改善箇所説明図

燃料ポンプ・燃料タンク外観図

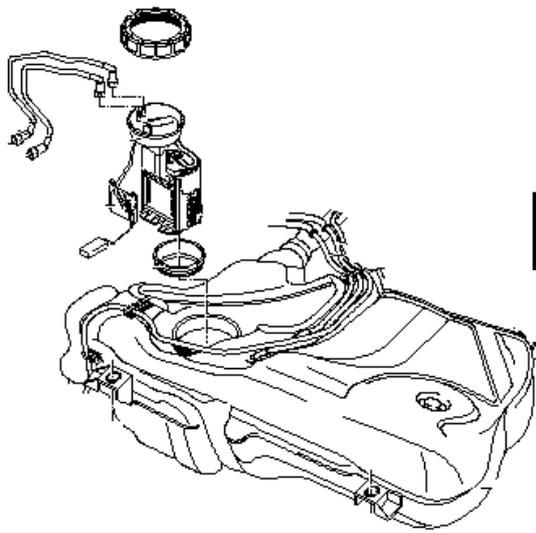
基準不適合発生箇所

燃料タンクに燃料ポンプを固定しているユニオンナットにおいて、正規品より寸法の大きなものが組み付けられた車両がある。そのため、タンクの内圧変化等により、燃料タンクとユニオンナットの嵌合部に緩みが発生し、燃料が漏れるおそれがある。

全車両、ユニオンナットを良品と交換する。

識別：キャンペーンステッカーに「20U9、日付（西暦・月・日の順）、ワークショップスタンプ」を記入し、スペアタイヤ収納部左側面に貼りつける。
